Additif 43: Règlement No 44

Révision 2 - Rectificatif 2

Rectificatif 2 à la révision 2 du Règlement, faisant l'objet de la Notification dépositaire
C.N.268.2009.TREATIES-1 datée du 30 avril 2009
Date d'entrée en vigueur: 10 mars 2009

**PRESCRIPTIONS UNIFORMES RELATIVES Á L'HOMOLOGATION DES
DISPOSITIFS DE RETENUE POUR ENFANTS Á BORD DES VÉHICULES
Á MOTEUR («DISPOSITIFS DE RETENUE POUR ENFANTS»)**

Figure 1

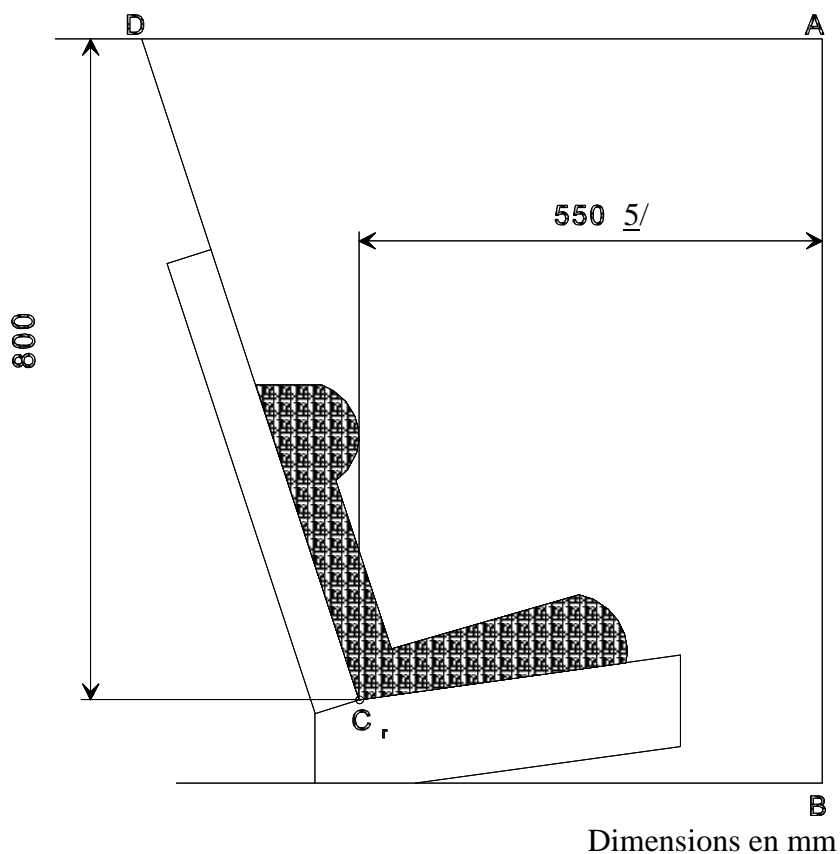
Paragraphe 7.1.4.4.1.1, figure 1, ajouter, comme indiqué ci-dessous, un appel de note 5/ à côté de la cote «550» et le texte de la note de bas de page 5/:

5/ Pour le test spécifié au paragraphe 7.1.4.1.10.1.1, la dimension devra être de 500 mm.».
